Progetto relativo al Piano Urbanistico Attuativo (PUA) con valenza di Permesso di Costruire relativo all'Ambito ANS C 2.1 "EX ELLEBIGI" via dell'Ambiente - Comune di Ozzano dell'Emilia

Nota di chiarimento all'integrazione del 26-01-2019
prot. 2154.

Verifica Previsionale di Clima Acustico

NOTA all'INTEGRAZIONE di gennaio 2019

Il progetto urbanistico di trasformazione, nella sua ultima stesura, prevede l'inserimento in mappa dei seguenti elementi di recinzione (estratto della tavola di progetto 3.4 "Particolari costruttivi"):

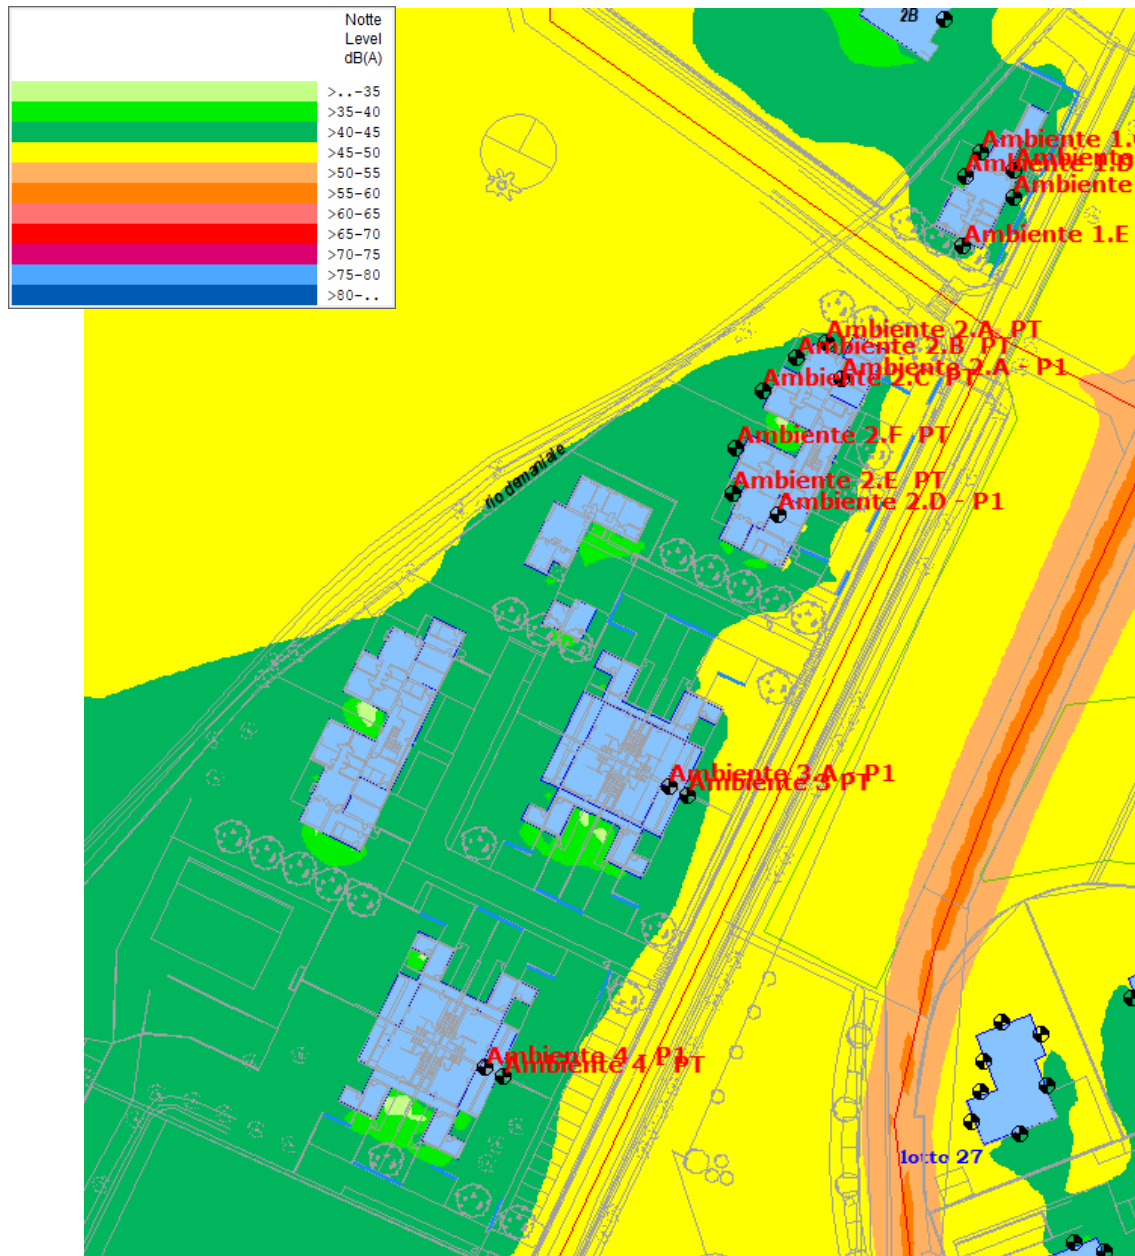
Rispetto a quest'ultimo, ed in particolare alla componente rumore, si sottolinea che lo stesso si basa sul presupposto che il progetto preveda "la realizzazione di un muro perimetrale di recinzione alto 180 cm. per tutto il comparto", condizione quest'ultima non riscontrabile nel progetto che presenta questo tipo di barriera soltanto sui confini Est e Nord del lotto 6 e per piccole porzioni del restante lato est della lottizzazione. Si ritiene che questo aspetto sia da chiarire con Arpae attraverso apposito documento dell'Ing. Conti da sottoporre ad Arpae per la conferma del parere già espresso.

Come evidenziato in verbale di Conferenza, appare evidente che il parere di ARPAE è stato emesso assumendo il presupposto di una recinzione continua di altezza 1,8m a perimetro dell'intero comparto, elemento non previsto in progetto, né citato in relazione acustica, ove si scriveva al contrario che tali protezioni sarebbero state d'obbligo solo per il lotto 6 più a nord, oltre ad essere previste sull'intero fronte est di comparto.

Preso atto del fatto che quanto scritto può essere fuorviante, in quanto alla descrizione degli effettivi contenuti di progetto (posizione ed estensione delle porzioni di recinzione in muratura, non erano descritti in dettaglio in relazione acustica), approfondiamo di seguito il tema dei muri perimetrali, ribadendo tuttavia quanto si voleva trasmettere con quanto su riportato e cioè che i muri perimetrali dovranno essere realizzati con materiali acusticamente schermanti, sia sull'intero fronte est di comparto (solo dove presenti e già previsti dal progetto, ma non per la totale estensione d'intervento), che ed in particolare, sui fronti est e nord del lotto più a nord (condizione qui necessaria ai fini del rientro a norma).

Lo schema grafico di progetto allegato di seguito riporta l'ultima stesura di lavoro e descrive l'esatta collocazione delle sole porzioni di recinzione realizzate in muratura piena e quindi acusticamente schermanti.

Mappa di periodo notturno riferita ai piani terra

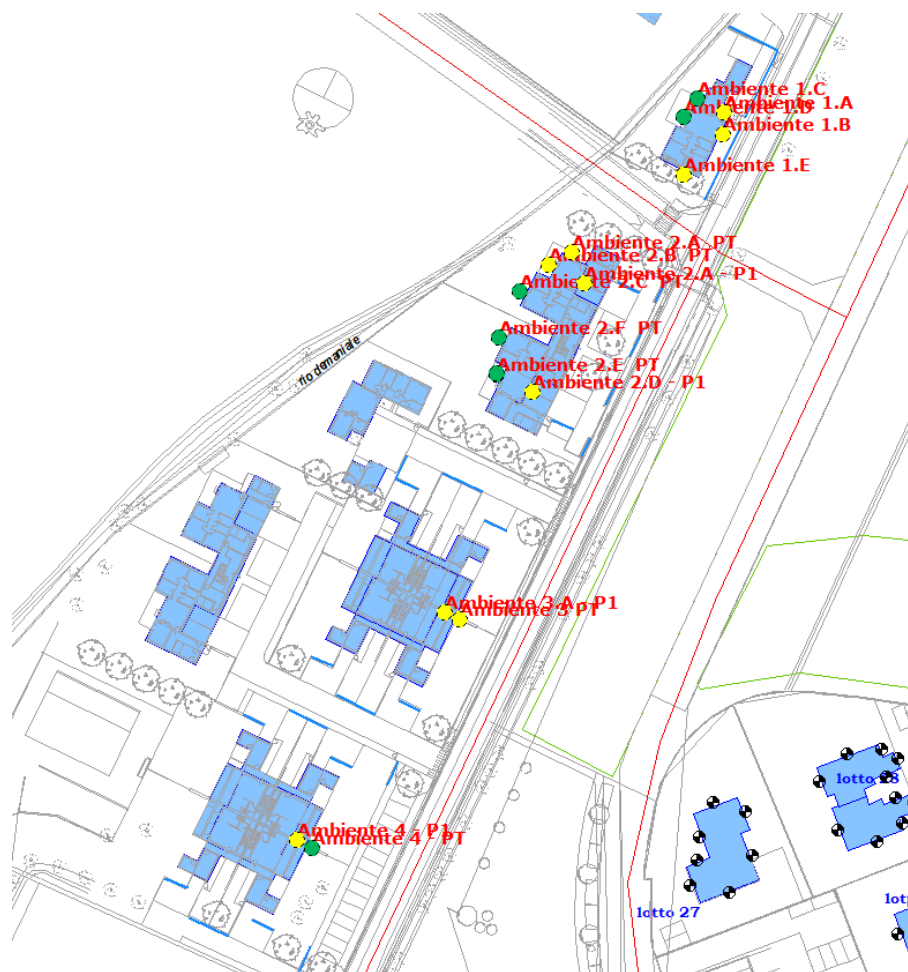
Riproponiamo ora, a titolo di definitiva conferma dei risultati di simulazione, tenendo conto degli elementi murari di perimetro inseriti come da dettagli precedenti, la mappa acustica d'area per lo scenario di progetto, relativamente al PT (il lotto critico, il 6, è costituito dal solo PT) ed in riferimento allo scenario notturno, quello di maggiore criticità.

Riportiamo anche il calcolo ai bersagli puntuali di facciata: **per il lotto 6 più a nord l'inserimento in mappa del muro perimetrale, così come definito in progetto e poi ripreso nell'immagine soprastante, è fondamentale ai fini del rientro a norma**; per i restanti lotti si sono modellate le porzioni di recinzione trattate come muro, ma il relativo effetto schermante è ininfluenza ai fini del rientro a norma dei relativi recettori di facciata.

A fronte dei calcoli previsionali effettuati in riferimento allo scenario di progetto, una volta tenuto conto anche delle previsioni infrastrutturali connesse all'attuazione dell'adiacente comparto Parco Centonara, oltre che della presenza delle recinzioni perimetrali, per come descritte in progetto, appare definitivamente confermata la compatibilità d'area ad accogliere le funzioni di progetto, nel rispetto dei valori limite caratteristici della II classe acustica (55dBA diurni e 45dBA notturni).

Si sottolinea infine, in via definitiva, che la mitigazione perimetrale di altezza pari a 1,8m è necessaria, ai fini del rientro a norma, solo in riferimento al lotto 6 e per i soli fronti d'affaccio nord ed est.
